# RAPPORT DE L'INSPECTION DES INSTALLATIONS CLASSÉES

Autorisation environnementale unique Phase d'examen

Société : SAS SOREPRIM			
Commune: HERIC			
N° S3IC : 0063.11301			
N 53IC . 0003.11301			
Date du dépôt du dossier de demande par l'exploitant :	Situation de l'établissement :		
02/06/2020, complété le 08/12/2020	En projet		
Portée de la demande :	☐ En fonctionnement		
Nouveau projet (établissement nouveau)			
Extension - Modification			
☐ Régularisation			
Prolongation / renouvellement			
Type de demande et champs réglementaires couverts par la demande :			
Autorisation au titre des installations classées pour la protection de l'environ	nement (ICPE) – article L.181-1-2°		
du Code de l'environnement			
Autorisation au titre des installations, ouvrages, travaux, aménagements soumis à la	loi sur l'eau (IOTA) – article L.181-		
1-1° du Code de l'environnement			
☐ Absence d'opposition au titre du régime d'évaluation des incidences Natura 2000			
Agrément ou déclaration pour l'utilisation d'organismes génétiquement modifiés (OGM)

Figure 15 : Schéma de l'organisation des stockages

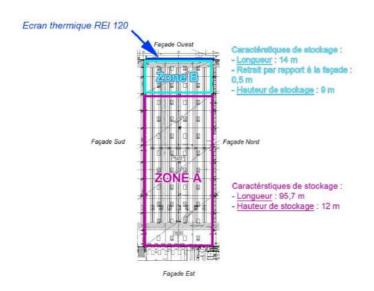
Ces modélisations ont révélé que les effets létaux d'un incendie généralisé de 3 cellules en configuration de palette type 2662/2663 sortaient des limites de l'établissement. Le pétitionnaire propose donc de réduire l'occupation des cellules de stockage de la façon suivante :

Cet aménagement permet de maintenir à l'intérieur du site les effets létaux.
